| 品番 | TL480UFKX | 品名 | 壁付シングル13 (埋込・寒) (洗面) (JIS) | 1 / 4 |

金具補修品注意情報

件名 カートリッジ押えの交換注意点

| 件名 | カートリッジケースの交換注意点 (TL480 型) | | | | |

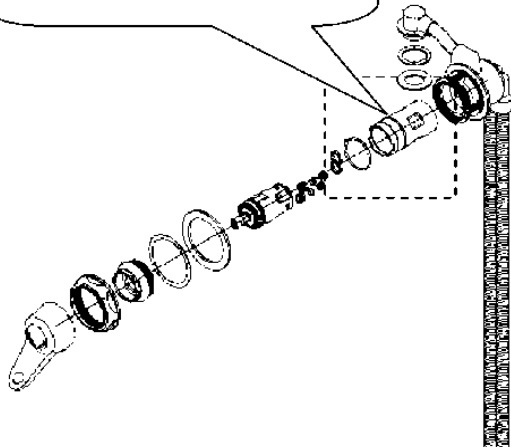
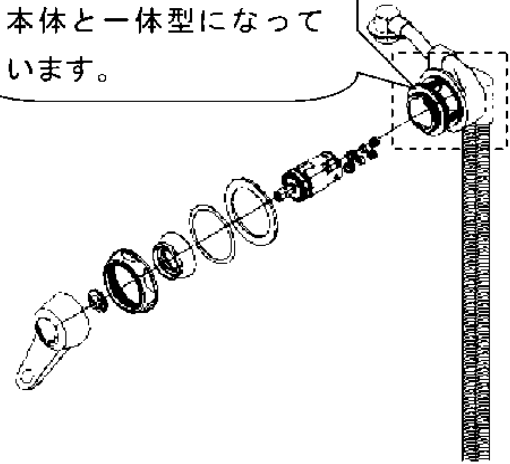
前期型品

カートリッジケースが
本体と分離しています。

後期型品

カートリッジケースが
本体と一体型になって
います。

補修品選定

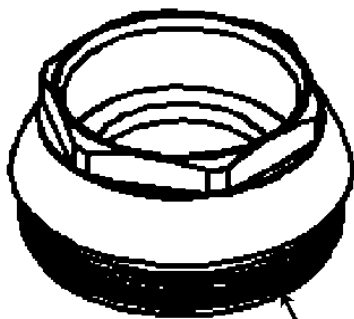
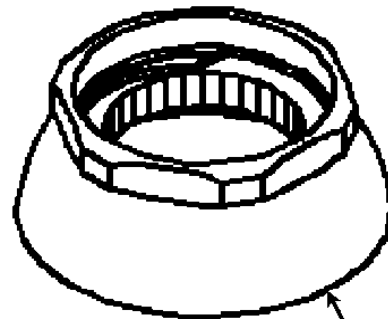
前期型品

後期型品

BC 18381

9Q0019

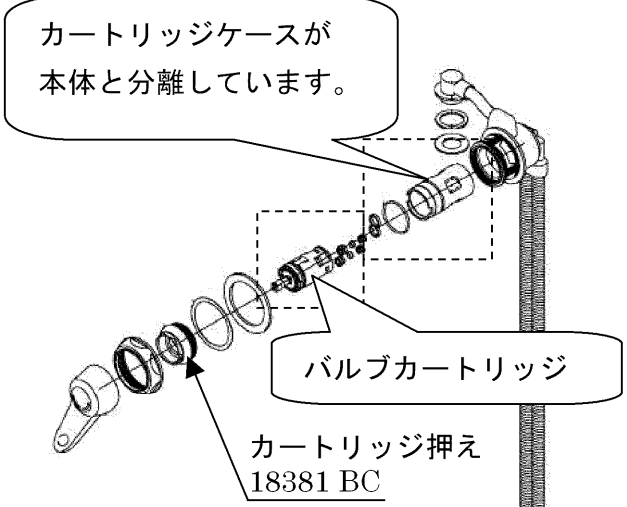
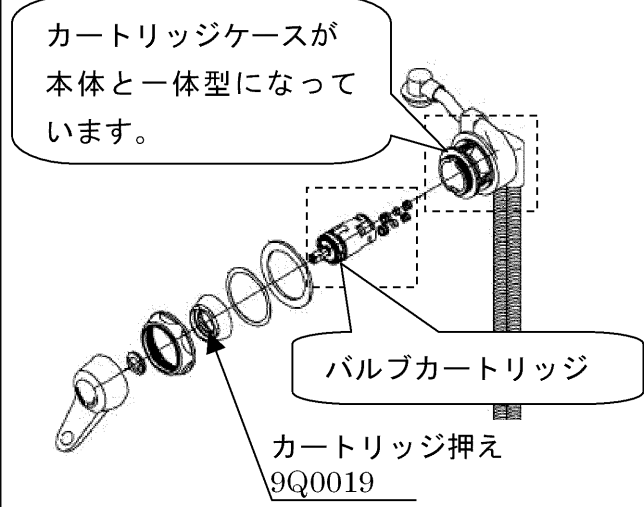
| 前期型品 | 切替時期 1998年06月頃 | 後期型品 |
| <p>カートリッジケースが本体と分離しています。</p>  | | <p>カートリッジケースが本体と一体型になっています。</p>  |

前期型品の場合、カートリッジケース (92594) がバルブカートリッジに固着している場合がありますので、カートリッジケースを一緒に捨てないでください。

| 前期型品 | 後期型品 |
|---|---|
| <p>カートリッジケース 92594</p>  <p>リング 93016H</p>  <p>パッキン 93266E</p>  | <p>※後期型品にカートリッジケースはありません。 本体と一体化されています。</p> |
